### 改善箇所説明図

**基準不適合発生箇所**

イグニッションスイッチ

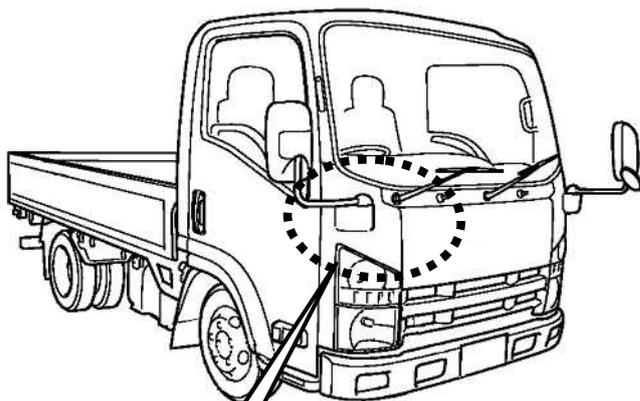
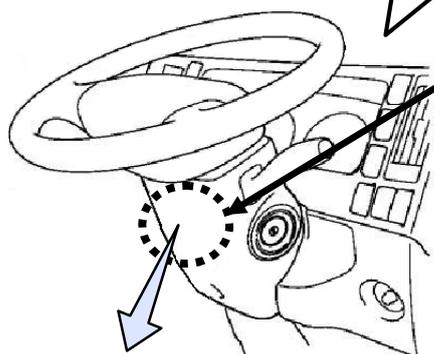
小型・中型トラックのイグニッションスイッチの電気回路が不適切なため、トランスミッション制御ユニット又は後付け電装品等の起動電流により、スイッチの接点が摩耗することがある。そのため、そのままの状態で使用を続けると、接点の接触が不安定となり、エンジンの掛かりが悪くなる。また、自動変速機及び機械式自動変速機（スムーサ）を搭載した車両は、エンジンストール、灯火器の不点灯等が発生するおそれがある。
